**AVIS RELATIF À LA PROTECTION
CONTRE LES EVENTUELS EFFETS NOCIFS ET NUISANCES
PROVOQUÉS PAR LES RAYONNEMENTS NON IONISANTS
GÉNÉRÉS PAR DES ANTENNES ÉMETTRICES STATIONNAIRES**

Commune : GENAPPE - Exploitant : ORANGE

Référence exploitant : 051W1_1/ 30053W1_1/ 40053W1_1/ 50053W1_1

Rapport n° 1736 / 2025

Figure 1 : Vue en plan des lieux de séjour et des points de contrôle

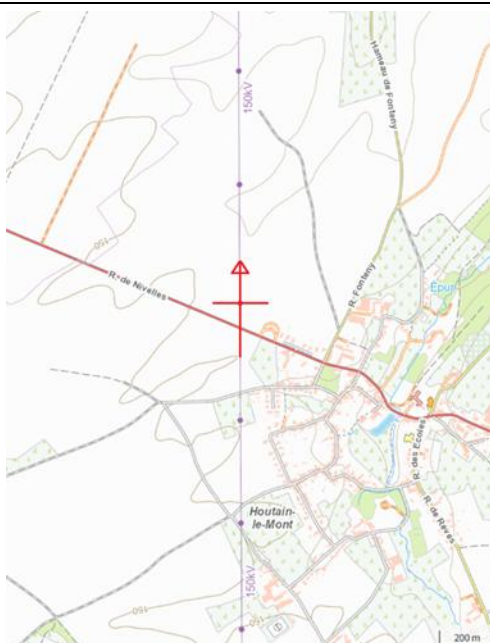
N° point de contrôle	LS	Atténuation (dB)	Indice d'exposition relatif à la limite par installation IE_i
Aucun lieu de séjour ne se trouve dans la zone où la limite d'immission pourrait être atteinte

En ce qui concerne les antennes de l'installation mentionnées dans le tableau 1, la distance maximale à laquelle la limite pourrait être atteinte, à l'extérieur, est égale à 93,2 m. S'il n'y a pas de LS à une distance inférieure, les antennes respectent forcément la limite d'immission.

Dans le cas des LS situés à l'intérieur des bâtiments, une atténuation d'obstacle est prise en compte et il en résulte que la distance maximale à laquelle la limite pourrait être atteinte se réduit à 67,3 m.

Figure 2 : Vue en plan des installations d'antennes dans un rayon de 300 mètres autour de l'installation faisant l'objet de la demande d'avis

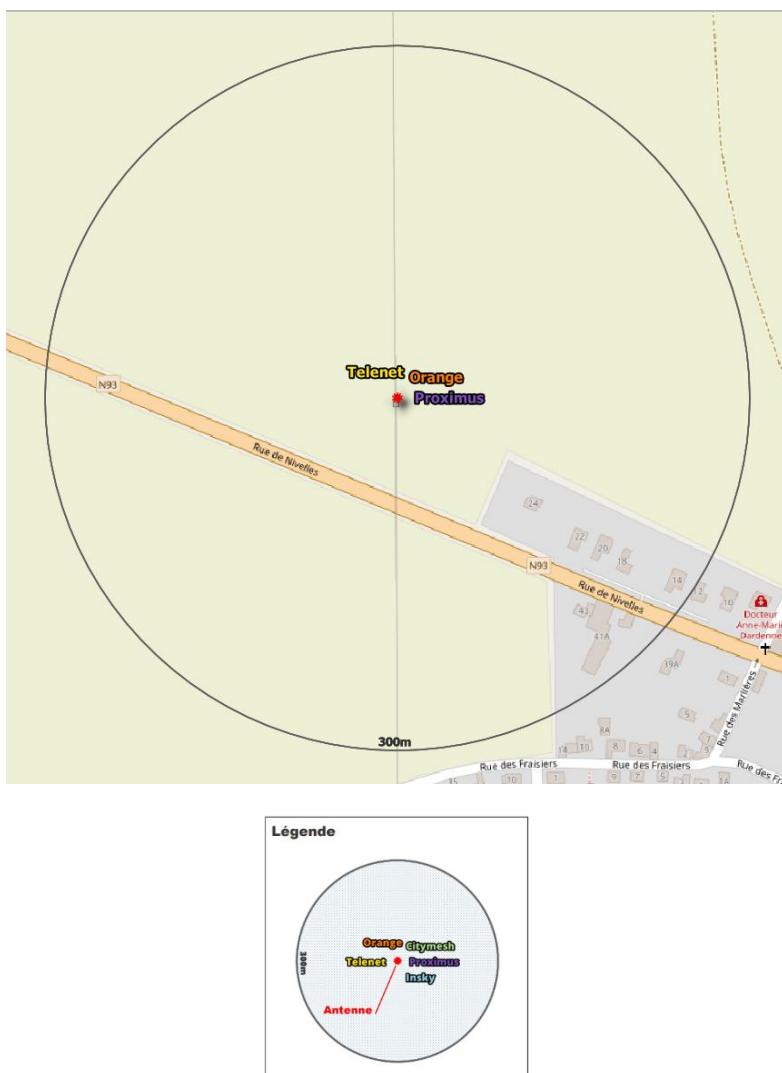
- il y a au plus 4 installations d'antennes émettrices stationnaires présentes dans la zone d'évaluation de 300 mètres de rayon représentée dans la figure 2, y inclus l'installation référencée dans le paragraphe 2 : la limite cumulative définie à l'article 4, §2 du décret est nécessairement respectée dans les lieux de séjour à l'intérieur de la zone d'évaluation de 300 mètres de rayon ;
- il y a exactement 5 installations d'antennes émettrices stationnaires présentes dans la zone d'évaluation de 300 mètres de rayon représentée dans la figure 2, y inclus l'installation référencée dans le paragraphe 2 et il existe, pour 3 ou 4 de ces installations, un avis attestant le respect de la limite abrogée de 3 V/m : la limite cumulative définie à l'article 4, §2 du décret est nécessairement respectée dans les lieux de séjour à l'intérieur de la zone d'évaluation de 300 mètres de rayon ;

- c) dans tous les autres cas, il a été vérifié que la limite cumulative définie à l'article 4, §2 du décret n'est pas dépassée dans les lieux de séjour sur base du nombre d'installations localisées dans la zone d'évaluation de 300 mètres de rayon représentée dans la figure 2, de leur localisation ainsi que des données inscrites dans la figure 1 et au paragraphe 4 du présent avis et dans les avis attestant le respect de la limite par installation ou de la limite abrogée de 3 V/m relatifs aux autres installations reprises dans la figure 2.

Compte tenu des considérations ci-dessus, il apparaît que l'intensité du rayonnement électromagnétique généré, dans les lieux de séjour situés dans un rayon de 300 mètres autour de l'installation référencée dans le paragraphe 2, par l'ensemble des antennes émettrices stationnaires de l'ensemble des exploitants du même site d'antennes émettrices stationnaires respecte la limite fixée à l'article 4, § 2 du décret.
